**Modulo per la presentazione delle osservazioni per i piani/programmi/progetti sottoposti a procedimenti di valutazione ambientale di competenza statale**

ID: Codice procedura (ID\_VIP/ID\_MATTM):10844

Impianto per la produzione di energia elettrica da fonte eolica, costituito da 6 aerogeneratori della potenza complessiva di 37,2 MW, un sistema di accumulo da 25 MW e relative opere connesse in località "Rempillo" nel comune di Pitigliano (GR).

ALLEGATO alle OSSERVAZIONI all' IMPIANTO EOLICO denominato REMPILLO nel COMUNE di PITIGLIANO ( GR). Composto da n. 5 immagini e n. 5 pagine

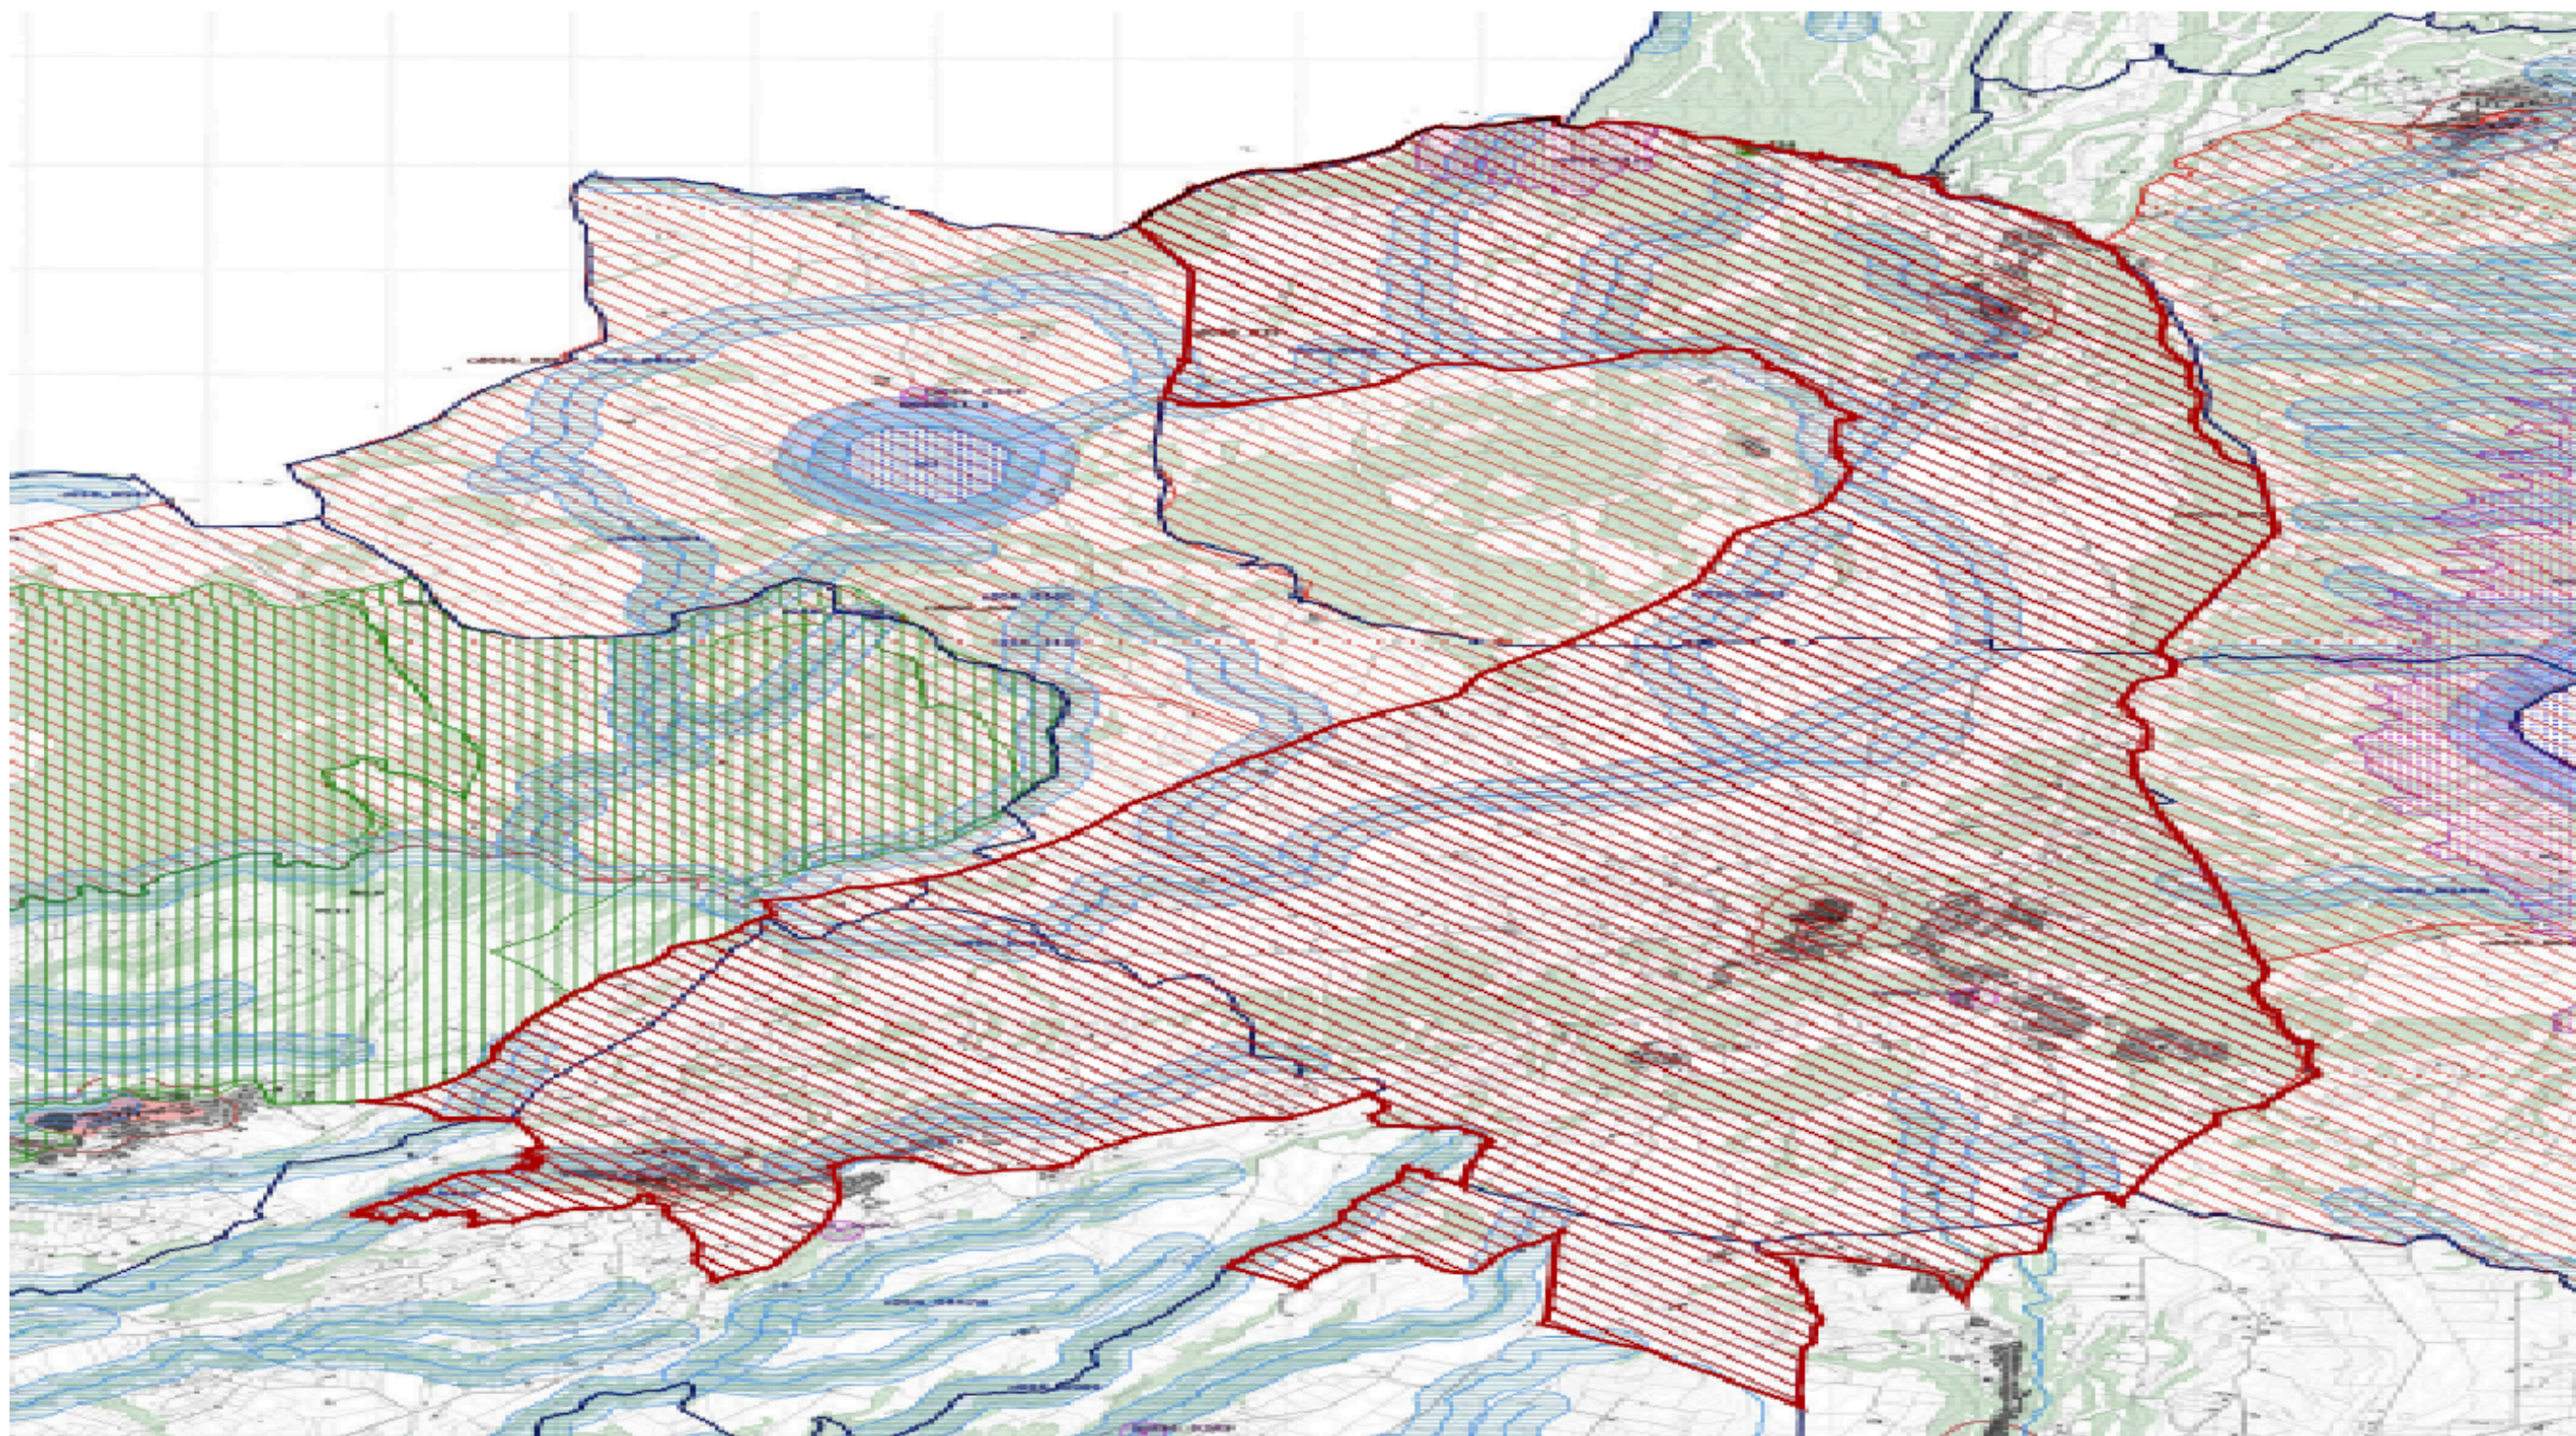
Alla luce del combinato disposto dal "vincolo sul patrimonio paesaggistico (artt. 136 e ss. e 142 del decreto legislativo n. 42/2004 e ss.mm.ii.) e sui beni culturali" (artt. 10 e ss. del decreto legislativo n. 42/2004 e ss.mm.ii.) e dal comma 8 lettera c-quarter del D.Lgs 191/2021 e ss.mm.ii si evince che, ad oggi, le aree in cui sono previsti gli insediamenti dei sei aerogeneratori dell'impianto eolico denominato "Rempillo" non sono idonee perché ricadono tutte all'interno della fascia di rispetto dei **beni paesaggistici di notevole interesse pubblico denominati "Conca del Lago di Mezzano e territorio circostante" (D.M. 22.05.1976)** comprendente anche il **vincolo "Selva del Lamone" (D.M. 22.05.1984)** tutelati **dall'art. 136 del Codice del Beni Culturali e del Paesaggio** e in particolare un aerogeneratori ( P01) è a 100 metri dal primo vincolo citato e gli altri cinque compresi in una distanza massima tra 1 km e 2 km ( vedi immagine n. 1 dell'ALLEGATO). Nella fascia di rispetto dei 3 km anche la porzione di vincolo rappresentato dalla Selva del Lamone che gode di altre importanti tutele in quanto Riserva Naturale regionale (L. 394/91 e L.R. 29/97), Zona di Protezione speciale (ZPS) insieme ai Monti di Castro collegati tra loro da una Zona di Conservazione Speciale (ZSC), il sistema fluviale Fiume Fiora-Olpeta. La Selva del Lamone oltre il vincolo paesaggistico di notevole interesse pubblico che la rende area non idonea all'installazione degli impianti FER anche nelle sue fasce di rispetto dei 3 km, gode di un'altra tutela che ne rivela l'importanza di area di importanza internazionale per l'avifauna IBA (012) che viene collegata all'altra IBA (099) Lago di Bolsena attraverso la ZPS Caldera di Latera e la ZSC Lago di Mezzano che insieme sono compresi nel vincolo paesaggistico "Conca Lago di Mezzano..." e verranno uniti dal nuovo vincolo paesaggistico "*Ambito paesaggistico, geologico e geomorfologico dell'orlo della caldera di Latera e delle sue pendici interessate dai centri eruttivi periferici*" ( si veda a riguardo la proposta pubblicata sul sito del MIC in data 09/08/2023 e

l'immagine n. 2 dell' ALLEGATO) all'area di notevole interesse pubblico "Conca del lago di

Bolsena” (D.M. 24.10.1960). Praticamente una vasta zona che per interesse paesaggistico e naturalistico oltre che storico, archeologico e identitario rappresenta un unicum nel panorama nazionale.

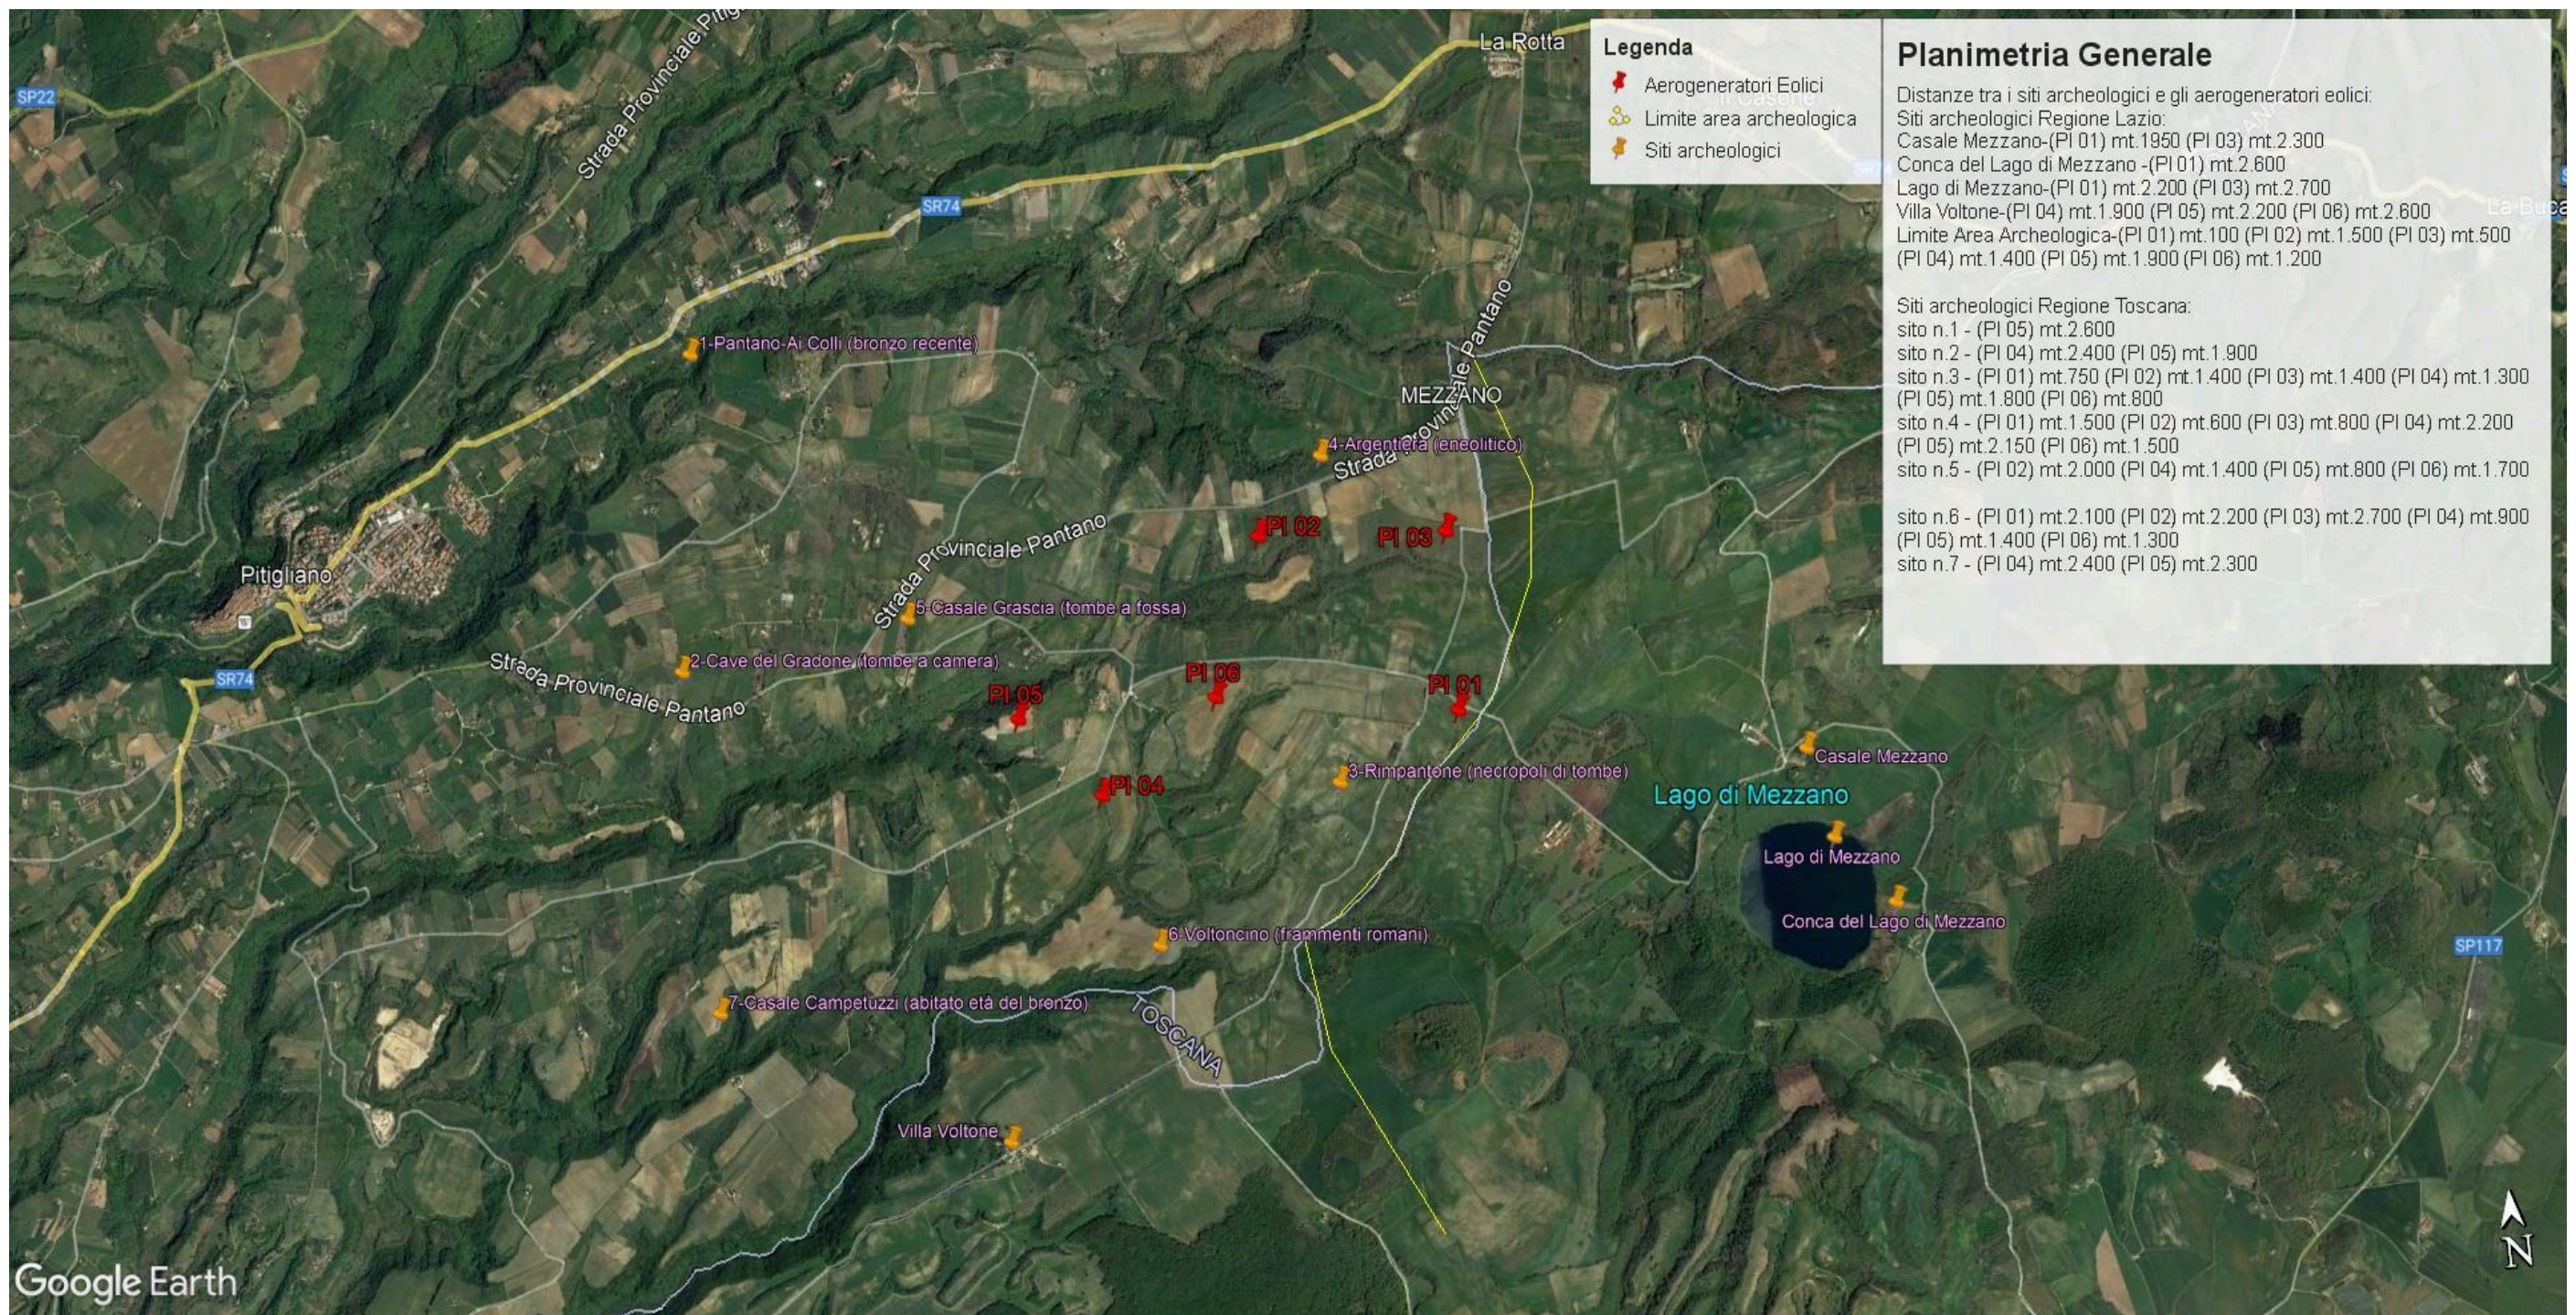
Inoltre, la zona in cui insisterebbe l’impianto eolico industriale Rempillo è compresa nelle fasce di rispetto di 3 km di diversi beni archeologici tutelati dalla parte II del Codice dei Beni Culturali (vedi Allegato, immagine n. 3). Inoltre le pale P04 e P05 ricadono all’interno di un’area archeologica che la Proponente vorrebbe cancellare per il semplice fatto che non è riportata nel documento regionale ma nel documento provinciale come meglio dettagliato nell’Osservazione n. 5. Alla luce di quanto documentato appare chiaro quindi che la collocazione dell’impianto non ha tenuto conto alcuno dei vincoli dell’area nella quale è stato progettato e l’inserimento dell’impianto eolico nel paesaggio e sul territorio non è corretto (Allegato IV delle Linee guida nazionali di cui al D.M dello Sviluppo economico del 10.09.2010).
